## REDACCIÓN DEL PROYECTO DE AMPLIACIÓN DEL DIQUE EXENTO ENTRE LAS PLAYAS DE MALAPESQUERA Y SANTA ANA, T.M. DE BENALMÁDENA (MÁLAGA).

REFERENCIA: 29-0351.

**SEPARATA POR VARIACIÓN DEL PRESUPUESTO DEBIDO A MODIFICACIÓN EN EL DOCUMENTO DE TRAMITACIÓN AMBIENTAL.**

Ejemplo de uso de barreras antiturbidez en obras de regeneración de playas.

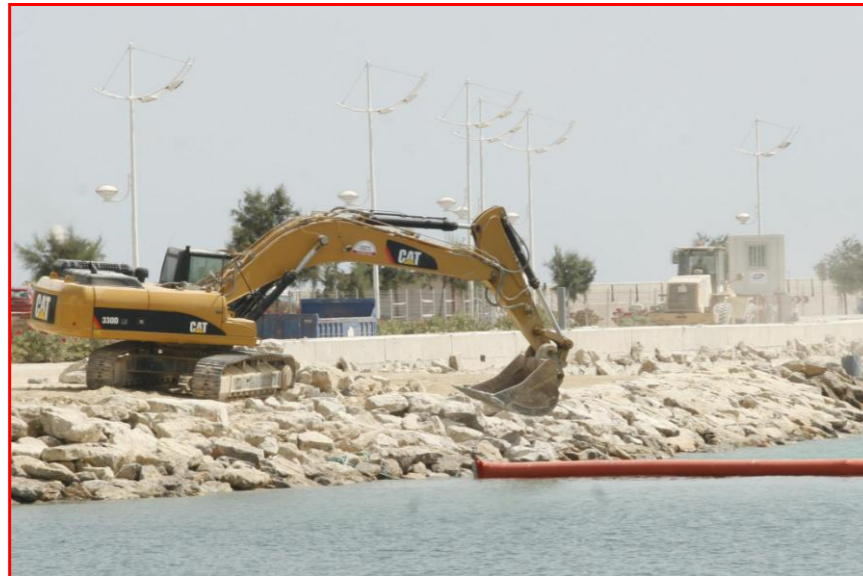
2) Aunque no se estima necesario por la actividad generada durante las obras, y por que además en condiciones de oleaje se pueden producir fenómenos más acusados de esta naturaleza, se incluye como unidad de obra 3.4 Barreras Antiturbidez en el perímetro que rodea la ampliación del dique, con suficiente ancho de maniobra, siendo este perímetro de unos 212 metros, con profundidad de la barrera entre 5,50 y 6,50 metros (profundidad mínima y máxima del mar sobre el perímetro de la barrera), siendo el coste de esta unidad de obra de 28.302,00 €. Se adjunta en anexo plano en planta con el perímetro de colocación de estas barreras, siendo la descripción de la unidad de obra con las características exigidas a estas barreras antiturbidez:

*M.I. Barrera antiturbidez tipo BC650 o similar, altura de la barrera de contención 650 mm, altura de la cortina 275 mm, francobordo de la barrera 200 mm, calado de la barrera de contención 450 mm, conexiones flexibles tipo noruego, barrera de contención formada por poliéster recubierto de PVC, peso tejido de la barrera de contención 1400 g/m<sup>2</sup>, color naranja, flotadores flexibles cilíndricos fabricados con espuma insertada en una celda interior a la barrera de 2 m, gramaje de la cortina 200 g/m<sup>2</sup>, cadena lastre galvanizada al fuego de 6 mm, peso del lastre 1 kg/m, conexiones ollados de plástico remachados para unir mediante cabos, tejido de la*

*cortina en poliéster de color blanco, incluso montaje inicial, operaciones de mantenimiento y traslado durante la fase de trabajos y desmontaje final.*

Se adjunta ejemplo de barreras antiturbidez en obras relacionadas con ejecución de obras marítimas de regeneración de playas.
